URBASOLAR création d'une centrale photovoltaïque au sol à La Roche sur Yon

Vacation : 13 décembre 2021

Objet : examen du dossier

Lieu : ville de La Roche sur Yon – lieu-dit : la Noue

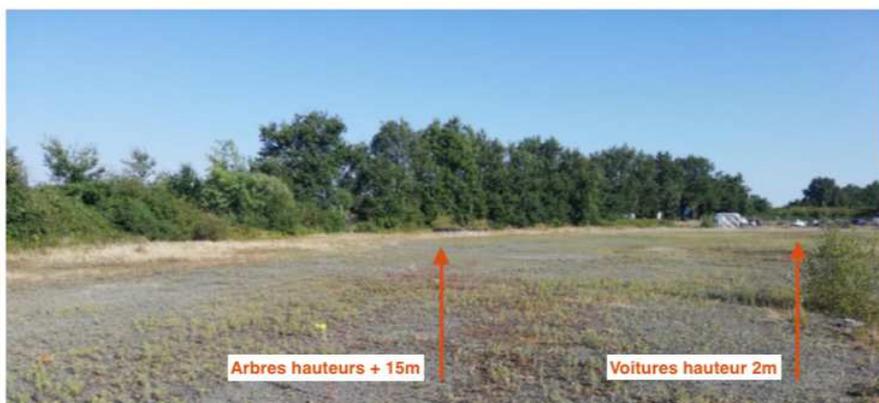
Le projet transforme radicalement le paysage, mais compte-tenu de son état actuel cela constitue une hypothèse d'évolution envisageable.

Des plantations sont proposées et concernent principalement le confortement de la végétation périphérique à l'ouest du site, ainsi que la mise en place d'une haie basse le long de l'aire de covoiturage. Elles permettront de renforcer les écrans visuels limitant les vues depuis l'extérieur sur le site en complément des autres plantations existantes

Figure 21 : Photographie aérienne du 08/06/2006 (source : Remonter le temps, IGN)

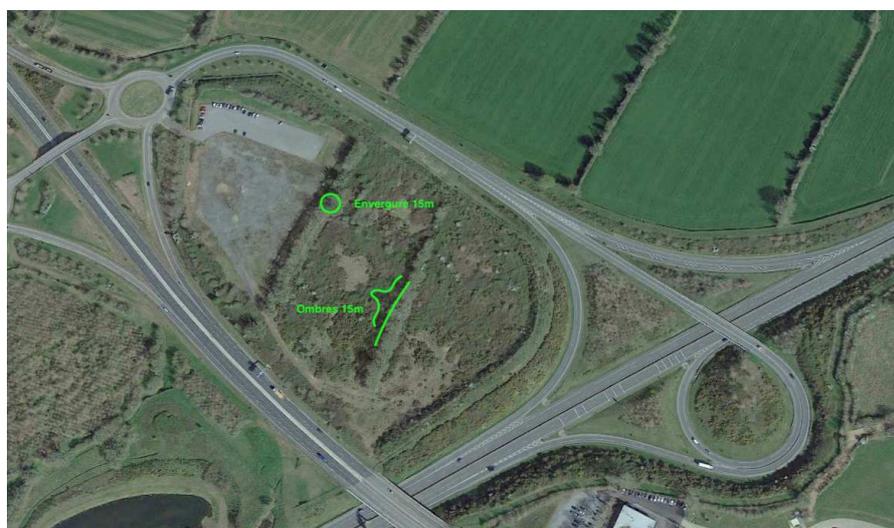
La photo aérienne de 2006 montre bien l'ancienneté des 3 lignes de chênes, les végétations ultérieures n'ayant pas la même importance

Il faut bien voir que les sujets présentent des envergures et hauteurs de 15 à 20m, constatées au niveau des ombres de photos aériennes

La suppression de 2/3 de ces 3 haies existantes et contenant des chênes anciens n'est pas admissible et le travail d'élitage conséquent envisagé est inquiétant.

Il est nécessaire de préserver l'intégralité de ces arbres qui constituent un patrimoine végétal certain.

Cela représente pour le porteur de projet une perte en terme de nombre de tables photovoltaïques ce qui pourrait être compensé d'une part à l'ouest où les plantations sont plus récentes et d'autre part au nord, en modifiant éventuellement la limite au sud du parking de covoiturage

- Le maintien de l'alignement central de chênes, supprimé dans le projet présenté
- L'extension en compensation du périmètre au Nord / l'aire de covoiturage
- Un élitage contrôlé / limité des arbres à réaliser par des professionnels

Figure 133 : Coupe topographique illustrant l'insertion du projet dans son contexte

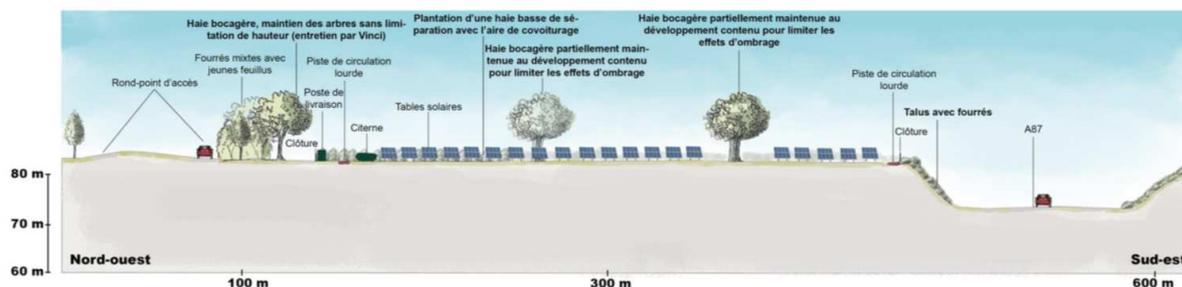
Alignement central à maintenir
